#1機反應爐支撐裙板錨定螺栓斷裂 處置報告

核 二 廠
汪 雅 政
101年4月3日

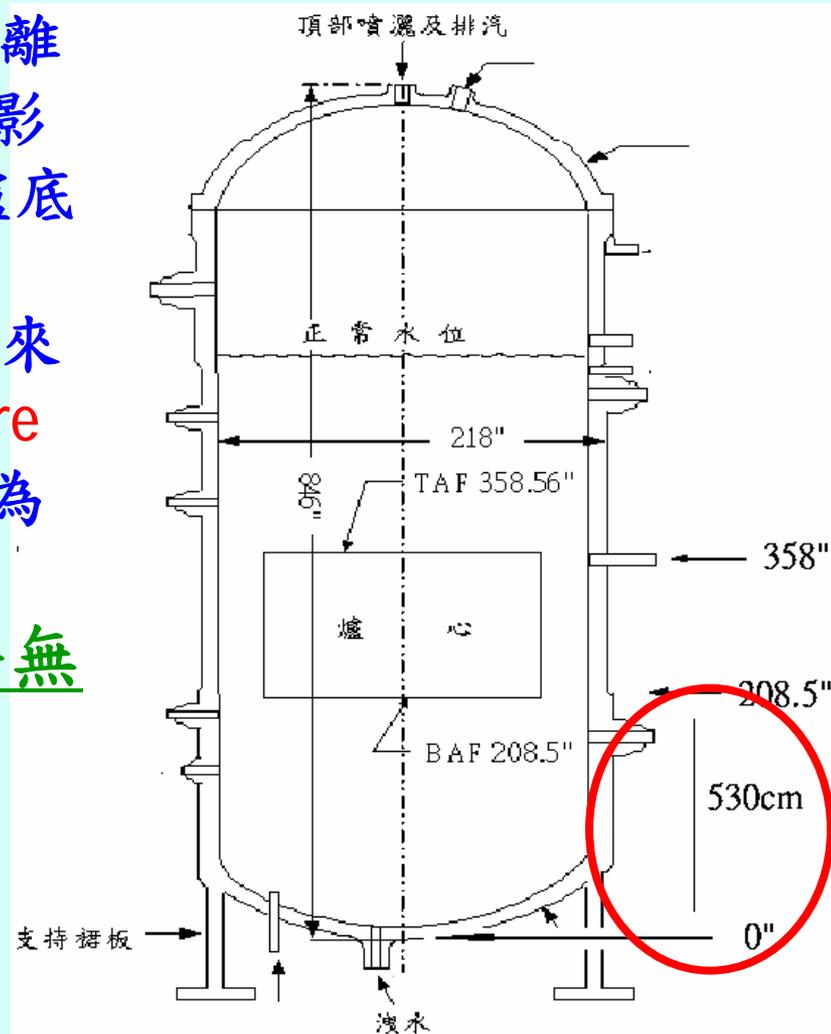
●修復時，爐心中心燃料是否退出，以降低人員劑量？

□如右圖所示，爐心內燃料底部距離爐底約530cm，爐心內燃料不會影響爐底工作區域之輻射劑量率(爐底之接觸劑量率僅為0.3mSv/h)

□爐底工作區域輻射劑量主要貢獻來自該區33支之靠外側17支的In Core Housing (每支接觸輻射劑量率約為20~30mSv/h)

□結論：修復時爐心中心燃料無
礙
